Městský úřad Náchod

ROZHODNUTÍ

z ř í z e n í s j e z d u

z důvodu: **zajištění dopravní obslužnosti p. p. č. 945/1, 944/2, 944/3 a 944/4 – novostavba „Objektu dětské skupiny v nemocnici Náchod“**

OSAH IO.06.4 Dopravní značení

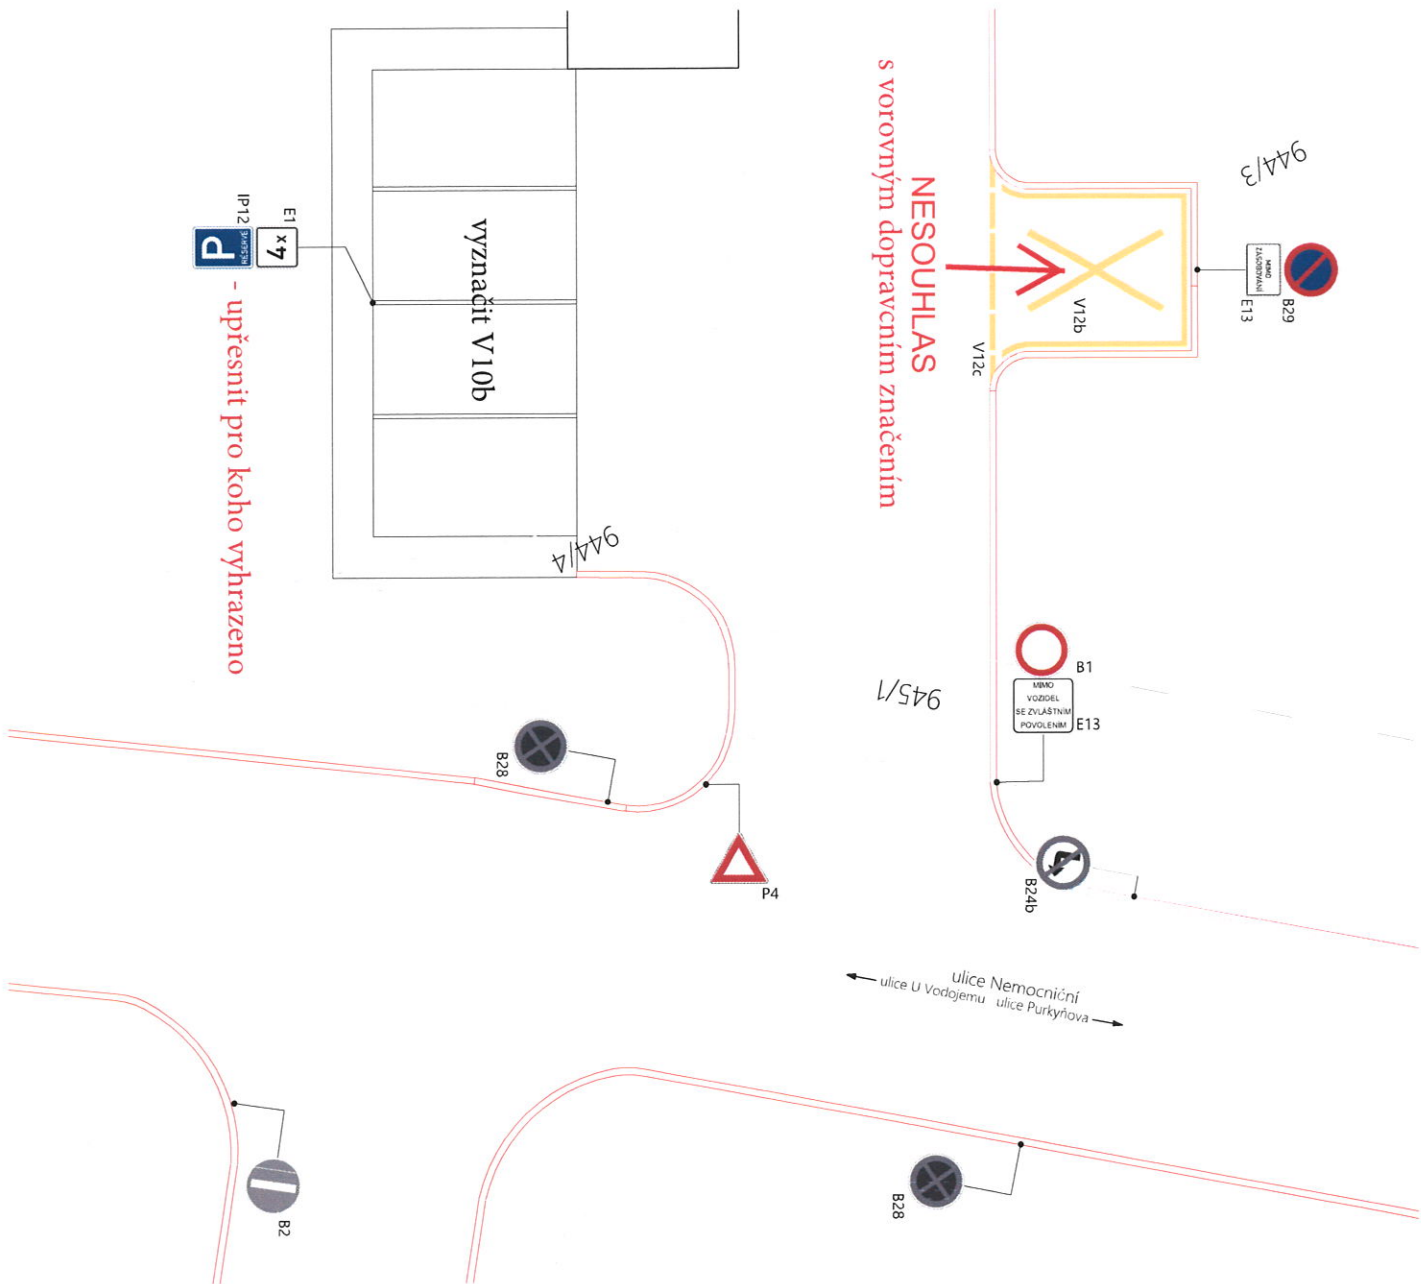
S dopravním značením částečně nesouhlasíme!

K DZ se vyjádříme po podání žádosti v rámci řízení stanovení místní úpravy provozu.

NESOUHLAS
s vorovým dopravním značením

- 9) Umístění trvalého svislého, případně vodorovného dopravního značení bude řešeno samostatnou žádostí o stanovení místní úpravy provozu na pozemních komunikacích a to nejpozději 90 dní před kolaudací (min. zpevněných ploch).
